Deres ref.:
10264654-01

Uttalelse til oppstart av planarbeid - Detaljregulering sjøbunnsdeponi Steinfjorden - PlanID 5625-202501 - Gamvik kommune - Finnmark fylke

Innspill til oppstartsvarsel for sjøbunnsdeponi i Steinfjorden - Gamvik kommune

Uttalelse til varsel om oppstart av detaljregulering - sjøbunnsdeponi Steinfjorden - planID 202501 - Gamvik - Gáŋgaviika

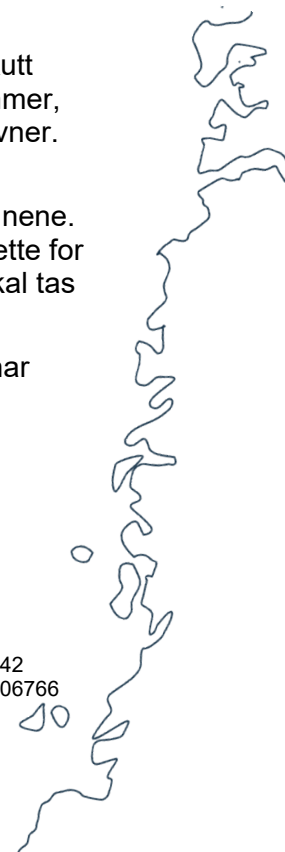
Planarbeidet må beskrive og vurdere virkninger for sjøfarende og andre brukere av sjøen.

Planarbeidet må beskrive og vurdere virkninger for sikkerheten og ferdselen i farvannet.
